**KIT PARA MONTAR NUEVO CUENTA KM EX02 EN LUGAR DEL ANTIQUO MAE**  
**KIT POR ASSEMBLER LE NOUVEAU COMPTEUR EX02 EN LIEU DE L'ANCIEN MAE**  
**KIT FOR ASSEMBLY NEW DASHBOARD EX02 INSIDE OLD DASHBOARD MAE**

### TANGO 125 Euro 3.

Montaje del Kit  
Kit assembly  
Assemblage du kit

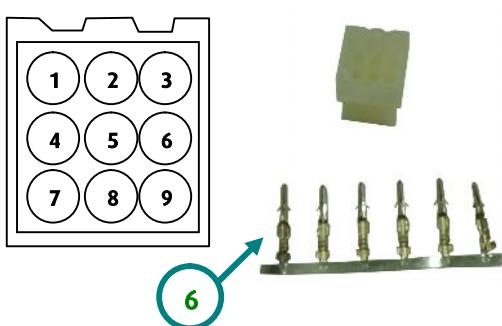
Este modelo no es posible poner el suplemento directamente hay que cortar el conector del antiguo marcador y poner el nuevo conector

On these models are not possible assembly directly the harness supplement. In these cases is necessary cut the old connector and put the new connector.

Resto de cables se deben aislar individualmente ya que no son necesarios y llevan corriente. El sensor del cuenta Km se monta directamente al conector de 3 vías del suplemento de instalación.

Other cables will not necessaries to assembly is mandatory to make a individual isolation of them because they have current. Speed sensor it will assembly directly with the connector 3 pins of the supplement.
